**Всемирный форум для согласования правил
в области транспортных средств**

Рабочая группа по пассивной безопасности

Правила № 135 ООН (боковой удар о столб (БУС))

Предложение по дополнению 3 к поправкам серии 01 к Правилам № 135 ООН (боковой удар о столб (БУС))

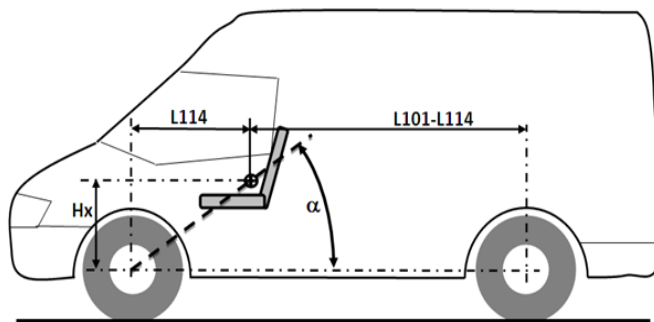
Пункт 1.1 b) изменить следующим образом:

- a) транспортным средствам категории M₁, имеющим полную массу транспортного средства до 3500 кг; и
- b) транспортным средствам категории N₁, при условии что, **когда оно находится на ровной поверхности, причем все шины накачаны в соответствии с рекомендациями изготовителя транспортного средства, и загружено до значения массы транспортного средства без нагрузки, определенной в пункте 2.24**, острый угол альфа (α), измеренный между горизонтальной плоскостью, проходящей через центр передней оси, и угловой поперечной плоскостью, проходящей через центр передней оси и точкой R сиденья водителя, как это показано на рисунке ниже, составляет менее 22,0°; или соотношение между расстоянием от точки R сиденья водителя до центра задней оси (L101-L114) и расстоянием между центром передней оси и точкой R сиденья водителя (L114) — менее 1,30².
